Vaše značka / ze dne: / 06.12.2023
Naše značka: 0241000001853

Územní nebo stavební řízení– bez záměru napojení na vodohospodářské sítě

Název stavby: Přeložka komunikace II/611 Nehvizdy

Stavebník: Městys Nehvizdy, Pražská 255, 250 81 Nehvizdy

Souhlasíme se stavbou Přeložka komunikace II/611 Nehvizdy při dodržení našich podmínek.
Příloha k vyjádření O241000001853 05.01.2024

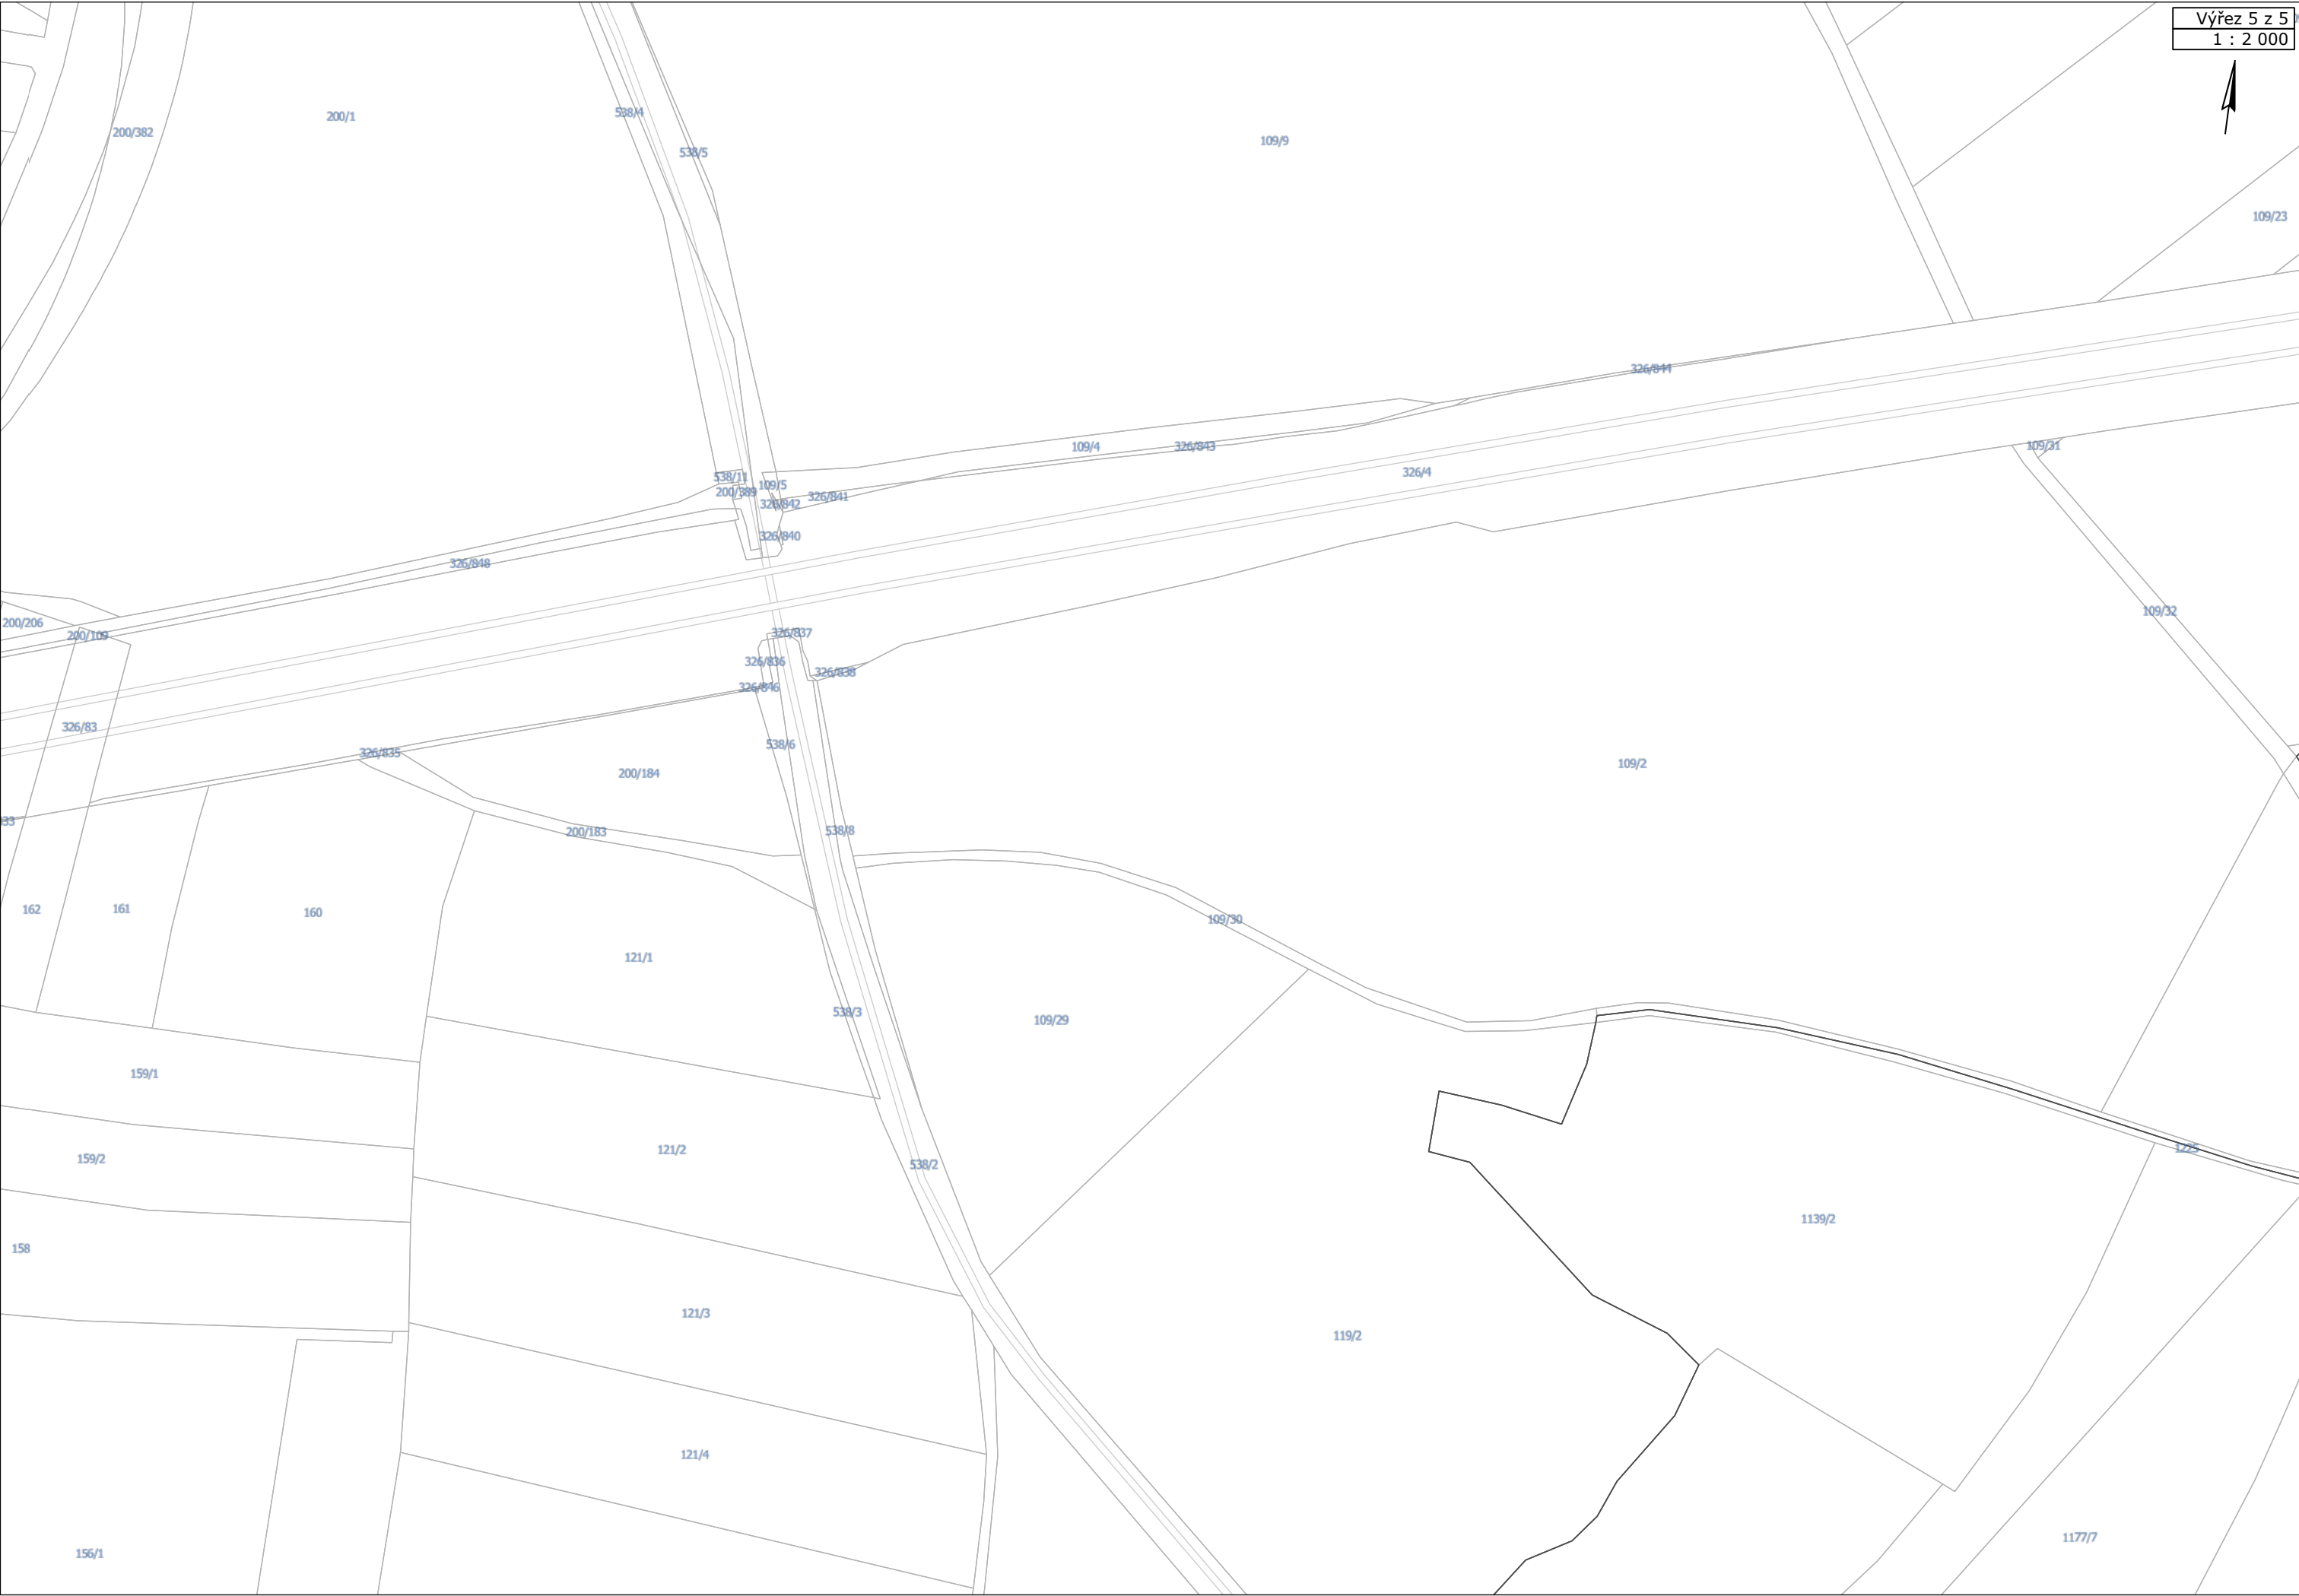
Sdělujeme, že v zájmovém území plánované stavby provozuje naše společnost vodohospodářská zařízení pro veřejnou potřebu. V příloze zasíláme situaci v tištěné podobě. V situaci nemusí být zakresleny všechny vodovodní a kanalizační přípojky, jejich polohu si můžete ověřit dotazem u jejich vlastníků.

Dle §23 zákona č.274/2001Sb. se jedná o umístění stavby v ochranném pásmu vodovodních řadů a kanalizačních stok. Požadujeme splnění následujících podmínek:

1. Před prováděním prací v ochranném pásmu je nutné vytýčení vodovodních řadů a kanalizačních stok v místech možných střetů včetně přípojek. V případě pochybností nebo prostorové nouze bude uložení ověřeno kopanou sondou.

2. Stavebník je povinen písemně oznámit termín zahájení a ukončení prací naší společnosti.
3. Při výstavbě budou povrchové prvky vodohospodářských sítí umístěny do nivelety nové zpevněné plochy. Pokud dojde k výrazné změně stávajícího krytí, bude nutné toto předem projednat a odsouhlasit se zástupci naší společnosti.

4. Technická přejímka funkčnosti povrchových prvků vodohospodářských sítí bude provedena před položením poslední vrstvy komunikace. Technickou přejímku povrchových prvků vodohospodářských sítí provede proti objednavce provozní středisko. Předání všech povrchových prvků vodohospodářských sítí v plně funkčním stavu bude na místě písemně potvrzeno zástupcem naší společnosti. Toto potvrzení bude doloženo ke kolaudaci.

5. Dešťové vody nutno likvidovat jiným způsobem než odváděním do kanalizace v našem provozování.
6. Dodržet min. vzdálenost 1,0 m od vodovodu a 1,5 m od kanalizace v souběhu s ostatními IS.

7. Vzdálenosti menší než výše uvedené jsou možné pouze v krátkých úsecích zvlášť odůvodněných nevyhnutelně těsných souběhů. V těchto místech požadujeme dodržet minimální odstup 0,6 m od líce potrubí a řešit zvýšenou ochranu navrženého vedení uložením do chráničky. V místech křížení lze připustit min. vzdálenost dle ČSN 73 6005.

8. V ochranném pásmu neumísťovat stavby, konstrukce nebo jiná podobná zařízení, které trvale omezují přístup k vodohospodářským zařízením nebo které by mohly ohrozit jejich technický stav nebo plynulé provozování.

9. Zabránit poškození našich zařízení.
10. Při odkrytí zařízení vodovodu nebo kanalizace v naší správě požadujeme přizvat zástupce naší společnosti před záhozem a zakrytím.

11. Při provádění zásypu je nutno dodržet původní uložení a ochranu našich potrubí (obsyp pískem, betonové bloky, signální kabel apod.).
12. Případná bezvýkopová technologie bude navržena dle požadavků vydaných provozním pracovníkem VaK Beroun po vytýčení vodohospodářských sítí.

Souhlasíme se stavbou Přeložka komunikace II/611 Nehvizdy při dodržení našich podmínek.
